REQUALIFICATION DU SITE DES ILETTES A SALLANCHES

DOSSIER D'AUTORISATION ENVIRONNEMENTALE  
REPONSES A L'AVIS DE LA MRAE AURA

Référence affaire : PE73

Ci-dessous la coupe longitudinale de l'ouvrage réalisé.

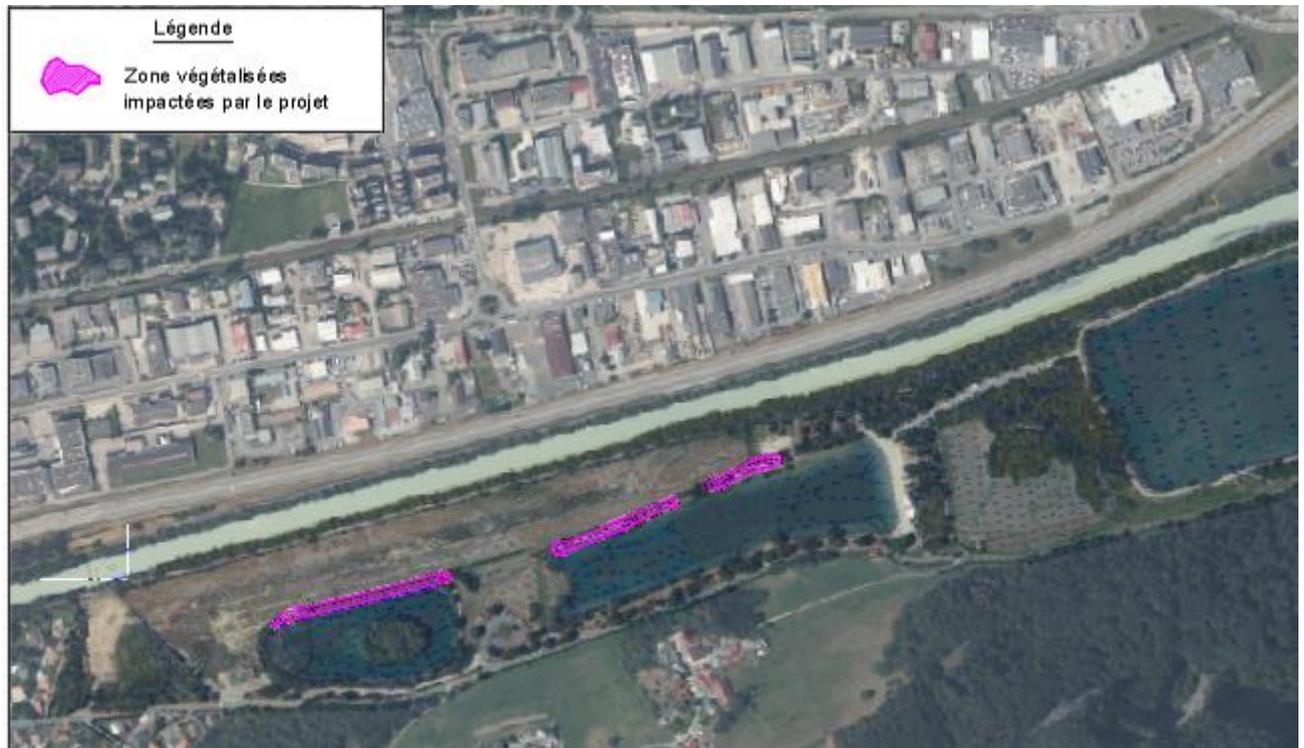
L'Autorité environnementale recommande d'étendre le périmètre de l'évaluation environnementale à la réalisation de l'ouvrage de protection contre les chutes de blocs, à la reprise de l'assainissement et à la réalisation de la passerelle sur l'Arve et, pour cette dernière de présenter le bilan des mesures ERC mises en œuvre en phase chantier et celles prévues en phase exploitation.

En vue de relier la véloroute Léman Mont Blanc en rive gauche avec le coteau de St Martin et les llettes en rive droite, la ville de Sallanches a réalisé une passerelle pour le franchissement de l'Arve. Pour mener à bien ce projet, une équipe de maîtrise d'œuvre a été désignée en juin 2022, composée du bureau d'étude Infrastructures pour des Structures Durables, de l'architecte Vincent Rocques et du bureau d'étude Infraroute. L'équipe se complète avec un bureau d'étude en ingénierie géotechnique SAGE INGENIERIE.

#### **Descriptif de la passerelle :**

La passerelle est de type haubanée, permettant le franchissement de l'Arve en une seule travée de 56 mètres localisée à une cote supérieure à la Q100 et reposant sur des plots implantés en dehors du lit mineur. Elle ne relève pas d'une procédure au titre du code de l'Environnement ni de défrichement au titre du code forestier comme validé auprès des services de l'état. Par ailleurs, des validations ont été obtenues auprès de la DDT et du SM3A pour valider la faisabilité des travaux en lien avec l'occupation temporaire du DPF et le système d'endiguement.

Le mat d'une hauteur d'environ 19 mètres a également été acheminé et assemblé en rive droite. La pose du mat a été réalisée par la grue mobile en place. A la suite, les haubans ont été mis en œuvre entre les poutres, le mat et les ancrages bétons. Sur ouvrage les haubans sont au nombre de quatre par rive.

**L'ensemble des travaux ont été réalisés sans impact sur le cours d'eau (l'Arve).** Des systèmes de protections du personnel et contre les chutes d'objets et matériels ont été disposés sous les poutres en place pour éviter toute pollution du cours d'eau.
